PROJET DE PARC EOLIEN DE CHAINTRIX-BIERGES

Mémoire de réponse
à l'avis de la MRAe du 11 octobre 2019

**Avis sur le projet d'exploitation
d'un parc éolien
à Chaintrix- Bierges (51)
de la société Siemens Gamesa**

n°MRAe 2019APGE97

Diagramme de saturation sur les communes de Bierges, Chaintrix, Vélye, Germinon, Trécon, Clamanges, Vertus, Villeseneux, Bergeres les Vertus, Le Mesnil sur Oger, Thibie, Flavigny, Cheniers, Ecury le Repos, Pierre Morains, Pocancy, et Soudron (source: Étude d'impact)

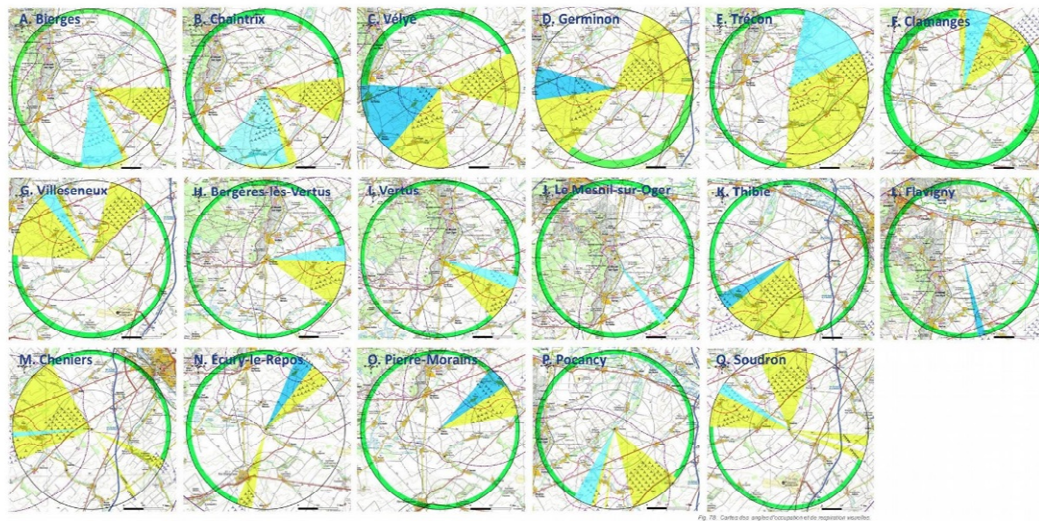
Comme le montrent les diagrammes de saturation ci-dessous, le projet SEPE a un impact fort sur les communes de Vélye, Germinon, Trécon et Cheniers, maintenant l'effet d'encerclément et de saturation du paysage.

L'Ae émet un avis réservé sur le caractère limité de l'impact du projet sur les paysages et **recommande au pétitionnaire de proposer des mesures adaptées à la qualité des paysages du viticole champenois reconnu par l'UNESCO.**

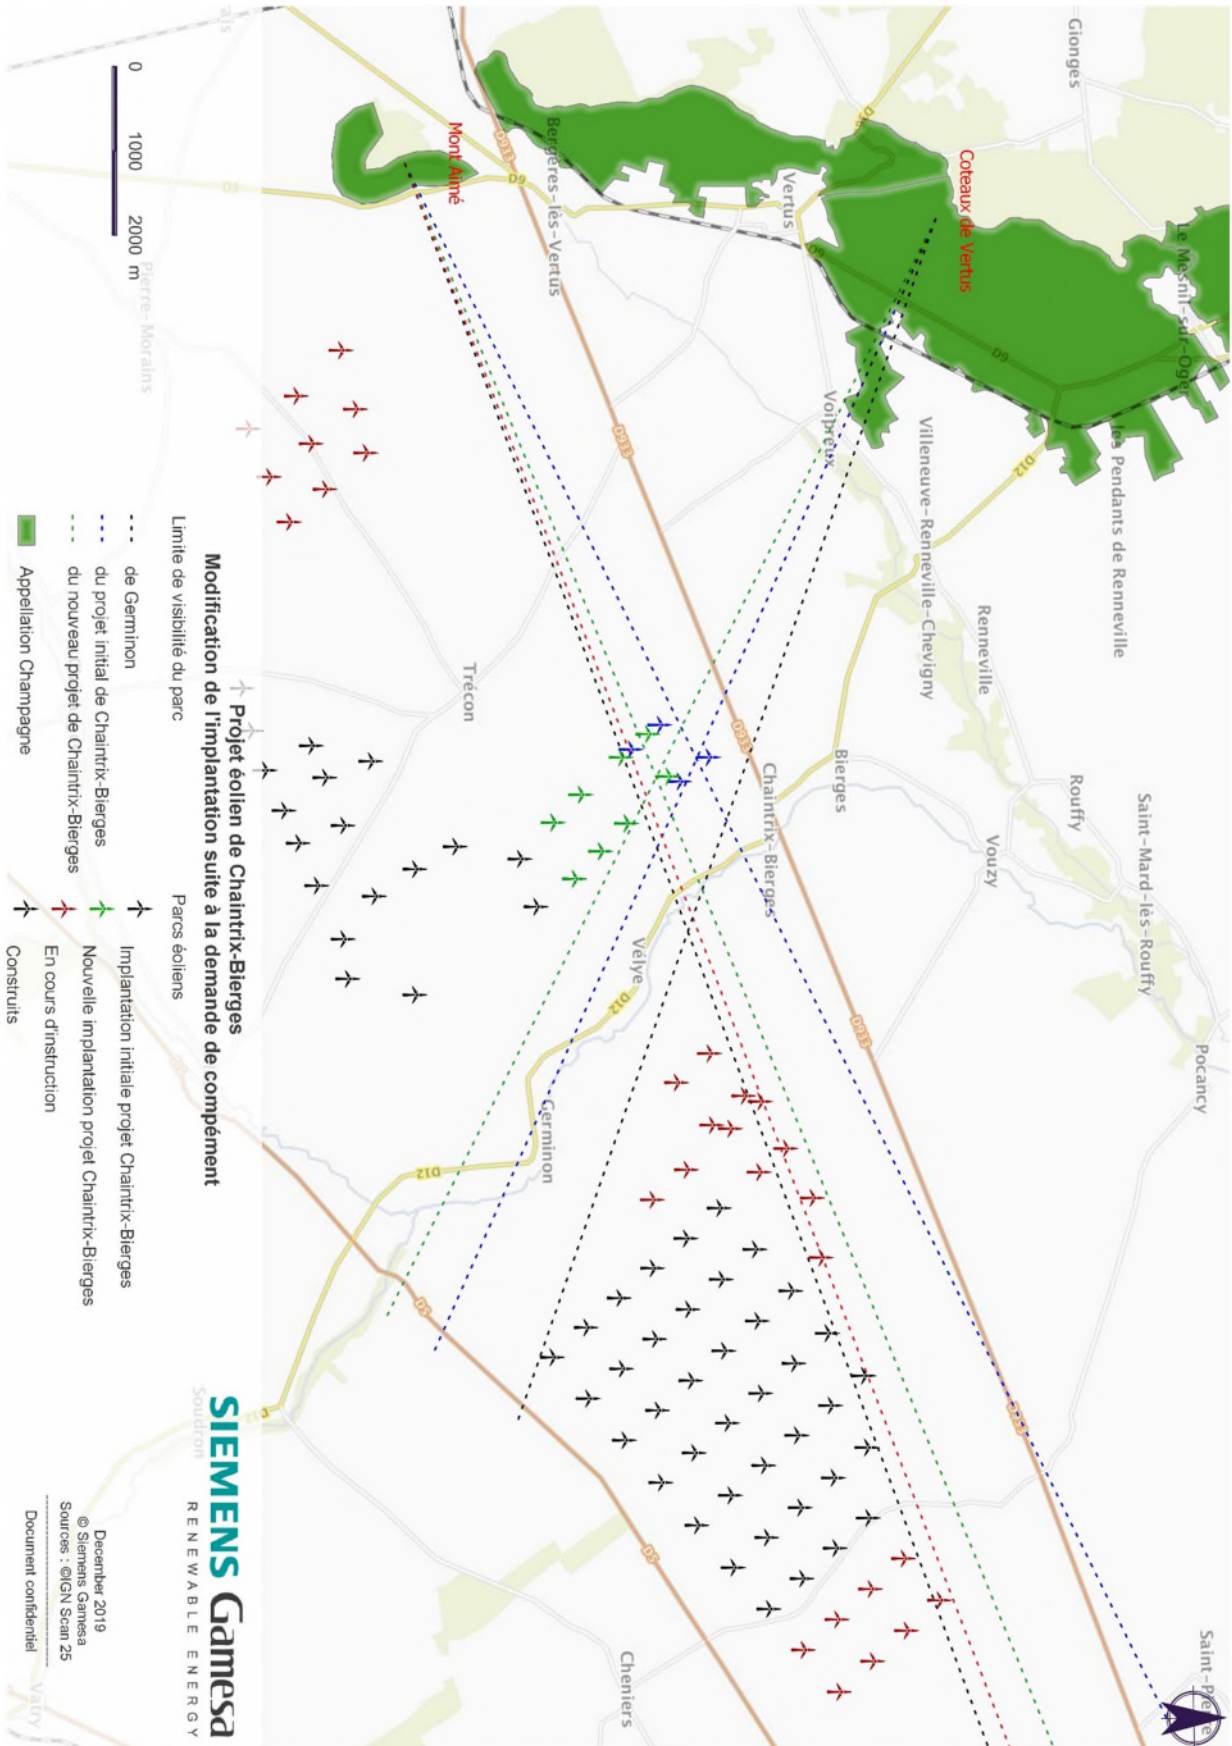
Les principales mesures proposées sont de la compensation ou des mesures atténuant très faiblement l'impact du projet sur son paysage (valorisation du paysage humide le long du chemin du ruisseau Due ou encore aménagement paysager des entrées de la commune de Chaintrix). L'étude conclut à un impact faible du projet sur le paysage et le patrimoine.

L'Ae émet un avis réservé sur le caractère limité de l'impact du projet sur les paysages et **recommande au pétitionnaire de proposer des mesures adaptées à la qualité des paysages du viticole champenois reconnu par l'UNESCO.**

Le pétitionnaire entend avoir pris une mesure d'évitement. En effet, le projet de parc a été modifié depuis sa première version présentée à l'administration le 29 décembre 2017.

Afin de préserver les vues depuis le Mont Aimé ainsi que l'espace de respiration paysagère existant entre le parc éolien de Germinon et le parc de Somme-Soude visible depuis la Côte des Blancs (cf. carte page suivante), une éolienne, la plus proche des coteaux (plus de 5 km), a été supprimée, et trois éoliennes ont été déplacées (d'au moins 150 m chacune) (cf. carte ci-dessus). Ces modifications ont été imaginées par le pétitionnaire dans le souci de prendre en compte la qualité des paysages du viticole champenois et elles ont fait l'objet d'échanges transparents avec le service instructeur.

Comme l'a démontré l'étude paysagère, le projet éolien s'intègre dans la trame éolienne existante puisqu'il vient prolonger les lignes déjà initiées par le parc éolien de Somme-Soude. Depuis la Côte des Blancs, et notamment depuis les coteaux de Vertus, l'impact est jugé faible, le risque de mitage ayant été écarté, le projet éolien de Chaintrix Bierges ne crée pas d'événement paysager supplémentaire.
